서울교통공사
본사사옥

도면명		
본사사옥 1층 평면도		
일자	도면번호	REV.
2020 . . .	01

## 1층 사무실 배치후

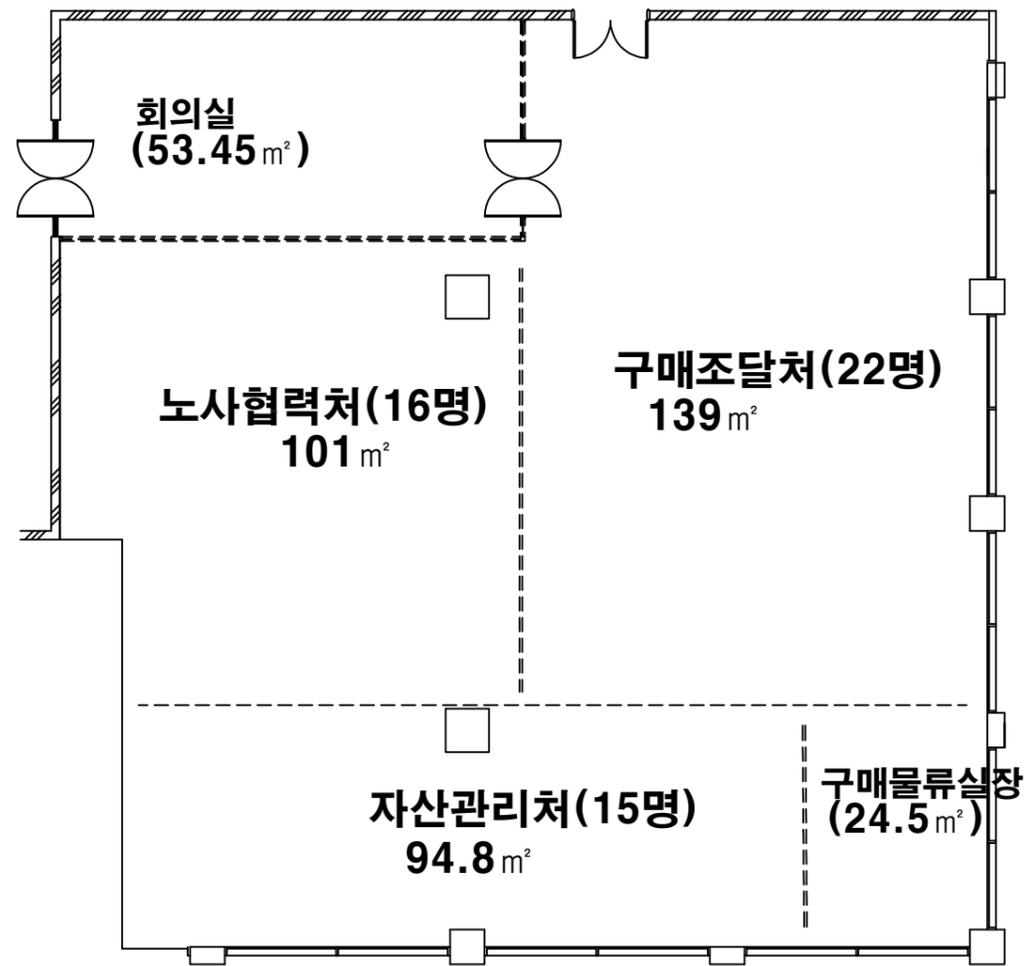
구 분	배 치 내 용(변경후)
1 층	노사협력실장실 조성 * 1층 회의실 분할사용 * 사무실 공간 재배치 없음
